改善箇所説明図

(1) 燃料計量器

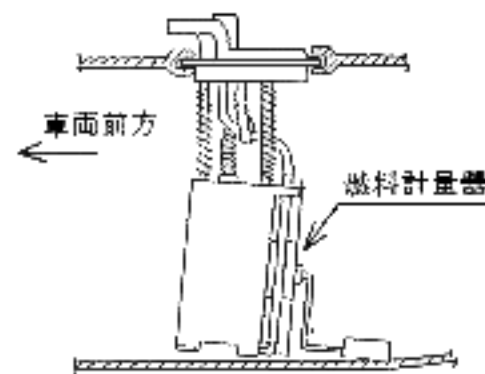
燃料計量器が斜めに取り付けられている。

燃料計量器のフロート先端がタンク底部と接触し最下位 (燃料計が0を示す位置) まで下がらないため、タンク内の燃料がない状態でも燃料計は残量があるように表示する場合がある。

燃料計量器の取付け状態を
適正な状態に修正する。

識別：
燃料タンク ストラップ
取り付けボルト頭部に白
ペイントを塗布する。

(2) IC (集積回路)

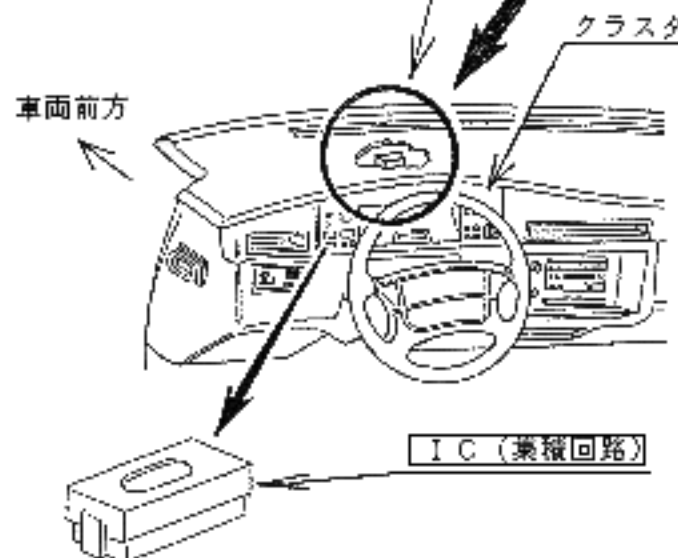
IC (集積回路) のプログラミングが一部不適切なため、デジタルで表示される走行可能距離が実際よりも多く表示される場合がある。

IC (集積回路) をより正確な演算能力を持つ
改善部品と交換する
